Le 18 NOV. 2016

Nos réf : EE-1206-16

Avis de l'autorité environnementale sur le projet immobilier des Hauts de Gravigny à Longjumeau (Essonne)

Fig. 2 : extrait du plan masse des constructions – Source : demande de permis de construire

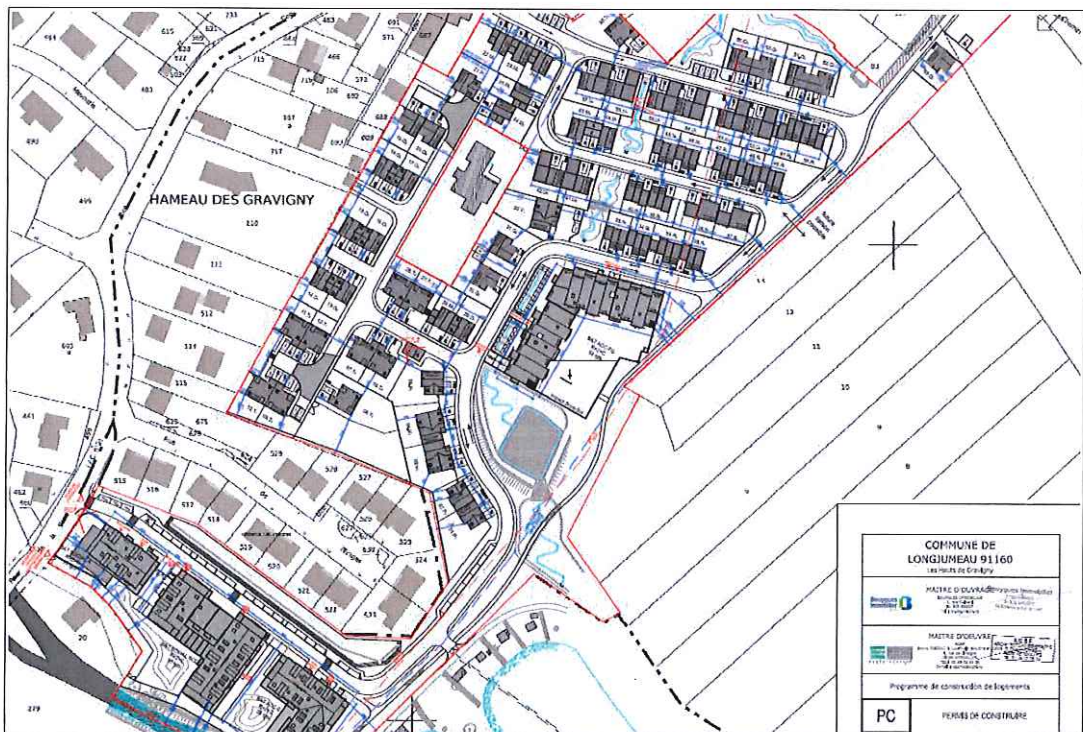
Le programme immobilier prévoit la construction de 192 logements (fig. 2), ainsi répartis :

- 47 logements sociaux répartis sur deux immeubles en R+2+combles ;
- 81 logements en accession à la propriété sur deux immeubles en R+2+combles ;
- 64 maisons individuelles en rez-de-chaussée ou R+1.

Le rez-de-chaussée d'un des immeubles, au sud-ouest du site, doit accueillir une crèche.

Le projet comprend également un réseau de desserte locale raccordé aux rues Copernic et de Savigny. Enfin, un plan des aménagements paysagers, orienté selon la restructuration hydrologique du site, est présenté page 256.
